② 改善箇所説明図

改善の内容

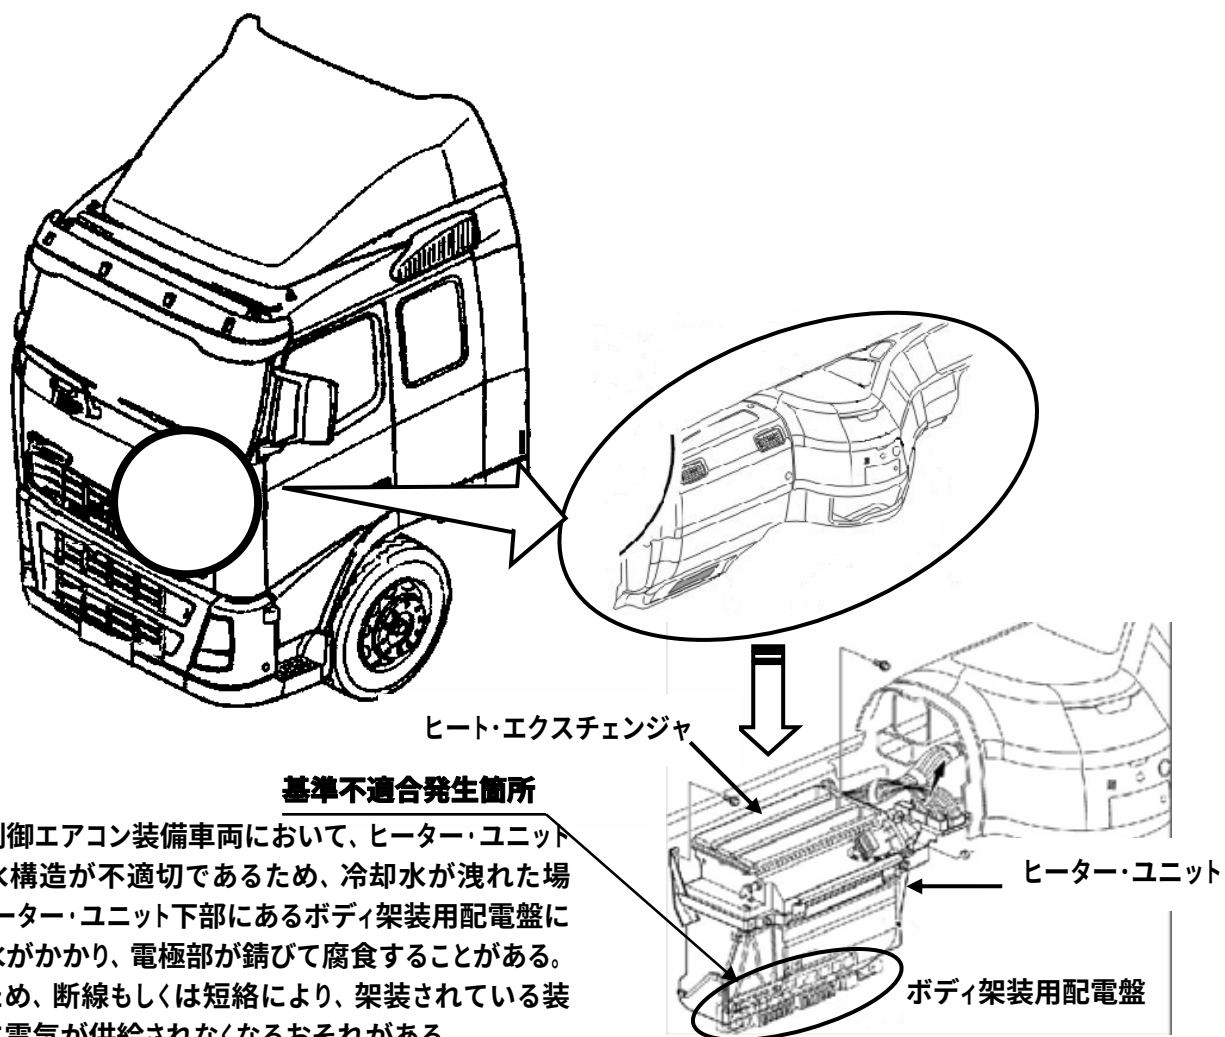
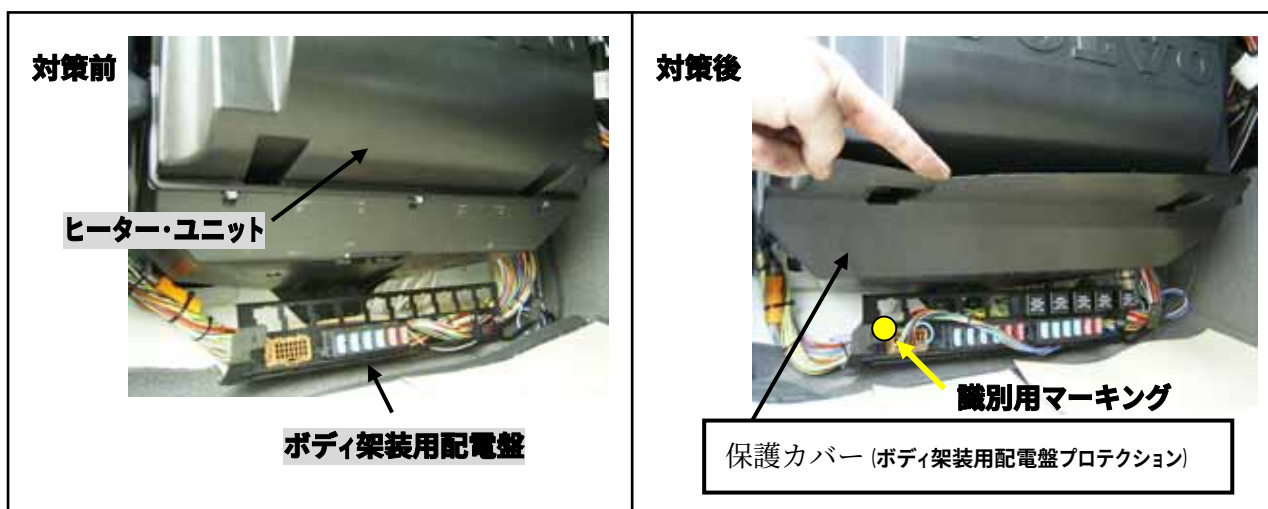
電子制御エアコン装備車両において、ヒーター・ユニットの防水構造が不適切であるため、冷却水が洩れた場合、ヒーター・ユニット下部にあるボディ架装用配電盤に冷却水がかかり、電極部が錆びて腐食することがある。そのため、断線もしくは短絡により、架装されている装置類に電気が供給されなくなるおそれがある。

全車両、ヒーター・ユニット下部に保護カバーを取り付ける。

注意 : は改善部品を示す。

識別: ボディ架装配電盤カバー取り付けスクリュの頭部に黄色ペイントを塗布する。
